**Verslag huishoudelijke elektrische installatie op laagspanning en zeer lage spanning****Algemeen:**

Referentie: 009-20260327-02	Datum controle: 27/03/2026
Keurder: 009

Eigenaar: Onbekend	EAN-code: 541448820061147698
Adres installatie: Steenweg 112, 1745 - Mazenzele	Nummer teller(s): 1sag3100833263
Distributienetbeheerder installatie: Fluvius	
Datum uitvoering installatie: ☐ Vóór 01/10/1981 ☒ Tussen 01/10/1981 en 01/06/2020 ☐ Vanaf 01/06/2020	
Type: ☒ Woonenheid ☐ Niet-huishoudelijk ☐ PV ☐ Batterij ☐ Laadpaal

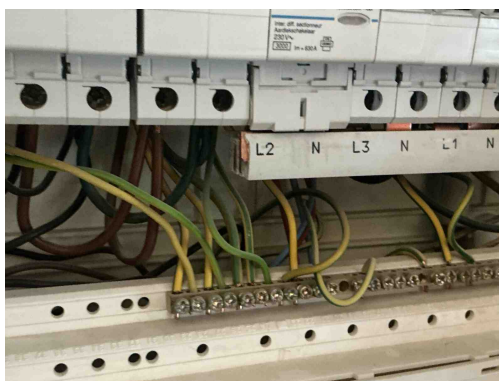
T21 - Het elektrisch materieel is niet geplaatst volgens de voorschriften van de fabrikant/ regels van goed vakmanschap . (Boek 1: 1.4.1.3)

Opmerking: Camaansluiting niet afgedekt, meer dan 2 geleiders aangesloten op een aansluiting klem bord 1,2, ophanging vijzen niet afgedekt bord 2,

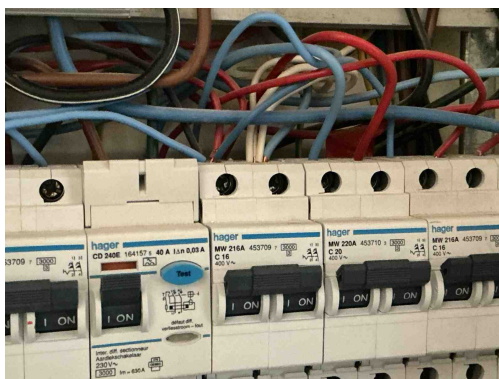
T21 - Het elektrisch materieel is niet geplaatst volgens de voorschriften van de fabrikant/ regels van goed vakmanschap . (Boek 1: 1.4.1.3)

Opmerking: Camaansluiting niet afgedekt, meer dan 2 geleiders aangesloten op een aansluiting klem bord 1,2, ophanging vijzen niet afgedekt bord 2,

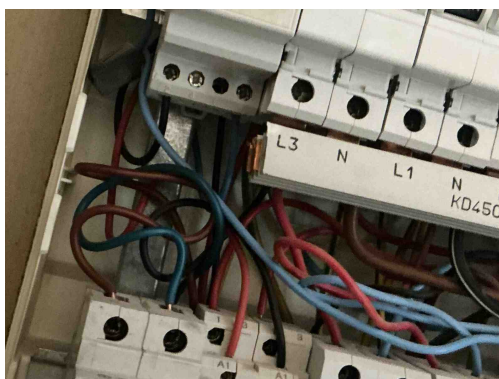
T21 - Het elektrisch materieel is niet geplaatst volgens de voorschriften van de fabrikant/ regels van goed vakmanschap . (Boek 1: 1.4.1.3)

Opmerking: Camaansluiting niet afgedekt, meer dan 2 geleiders aangesloten op een aansluiting klem bord 1,2, ophanging vijzen niet afgedekt bord 2,

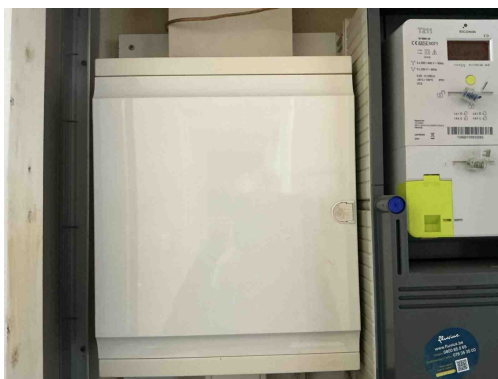
T21 - Het elektrisch materieel is niet geplaatst volgens de voorschriften van de fabrikant/ regels van goed vakmanschap . (Boek 1: 1.4.1.3)

Opmerking: Camaansluiting niet afgedekt, meer dan 2 geleiders aangesloten op een aansluiting klem bord 1,2, ophanging vijzen niet afgedekt bord 2,

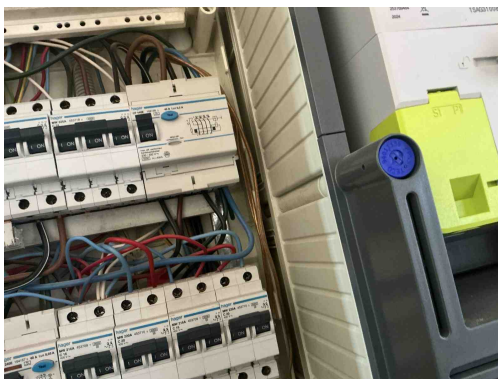
B17 - De voedingsspanning is niet op elk bord vermeld (Boek 1: 3.1.3.3).
Opmerking: Bord 1,2

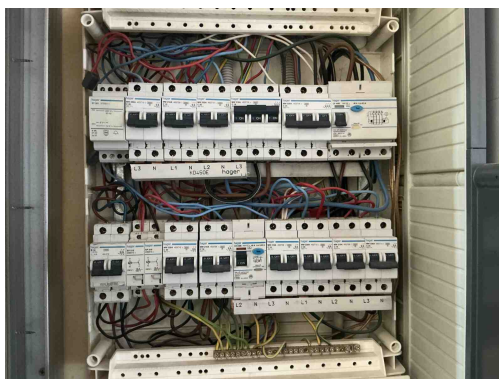
C27 - Het gebruik van geleiders van het type VTLMb (côte-à-côte) is niet toegestaan (Boek 1: 1.4.2.1).
Opmerking: Bord 1

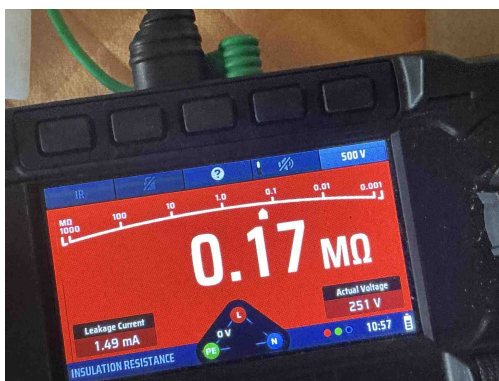
- I01** - De waarde van de isolatieweerstand per kring dient tenminste 0,50 Mohm ($1000 \times U_{test}$) te zijn (Boek 1: 6.4.5.1).
Opmerking: Bord 2 nakijken meerdere automaten, bord 1 automaten die afgezet is

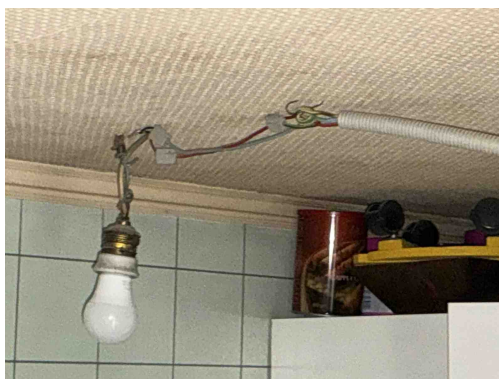
- I01** - De waarde van de isolatieweerstand per kring dient tenminste 0,50 Mohm ($1000 \times U_{test}$) te zijn (Boek 1: 6.4.5.1).
Opmerking: Bord 2 nakijken meerdere automaten, bord 1 automaten die afgezet is

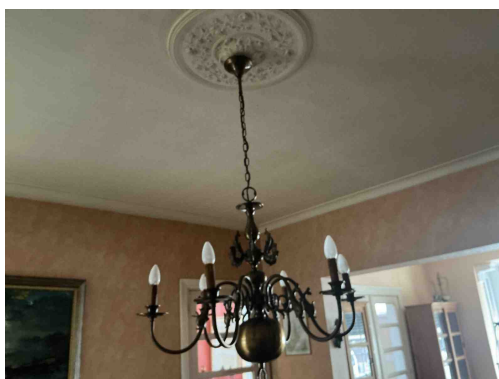
C26 - De verbindingen zijn niet gebeurd in borden, in aftakdozen, aan de klemmen van contactdozen, schakelaars of in de verlichtingstoestellen (Boek 1: 5.2.6.1).

Opmerking: Waskot

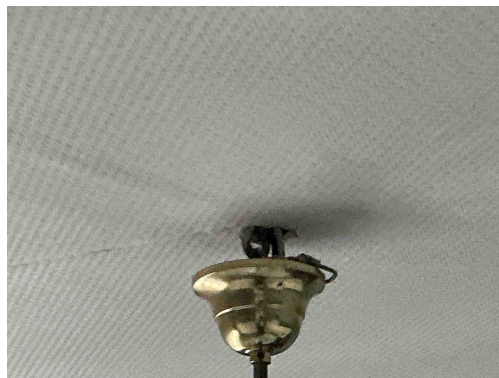
Klasse 0 is verboden

Opmerking: Living

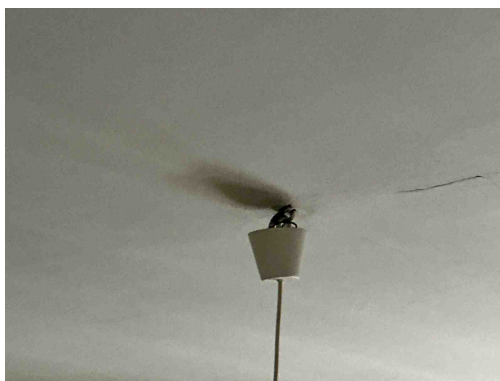
Lamp niet degelijk bevestigd

Opmerking: Slaapkamer 1,2

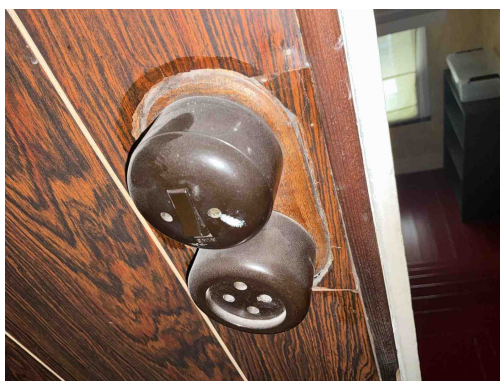
Lamp niet degelijk bevestigd
Opmerking: Slaapkamer 1,2

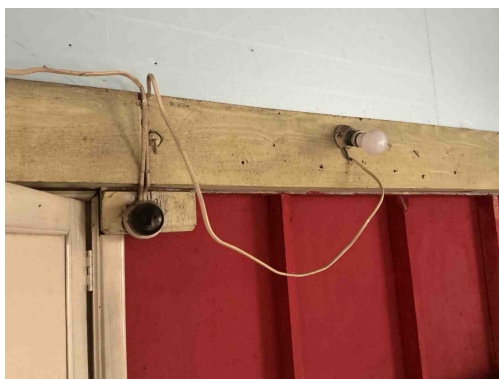
T13 - Opbouwcontactdozen en/of -schakelaars zonder achterplaatje mogen niet rechtstreeks op een brandbare ondergrond bevestigd worden (Boek 1: 4.3.3.5).
Opmerking: Zolder

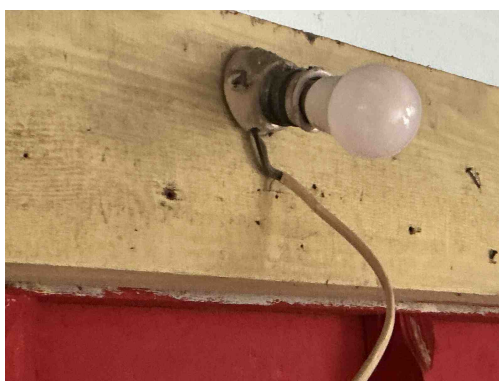
T13 - Opbouwcontactdozen en/of -schakelaars zonder achterplaatje mogen niet rechtstreeks op een brandbare ondergrond bevestigd worden (Boek 1: 4.3.3.5).

Opmerking: Zolder

C13 - Onvoldoende bevestiging van de leiding(en) (Boek 1: 5.2.9.5).

Opmerking: Zolder

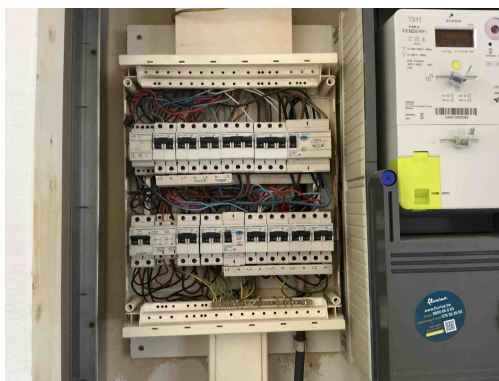
C21 - Het gebruik van geleiders van het type VOB, zonder bijkomende afscherming is niet toegestaan (Boek 1: 5.2.9.6).

Opmerking: Zolder
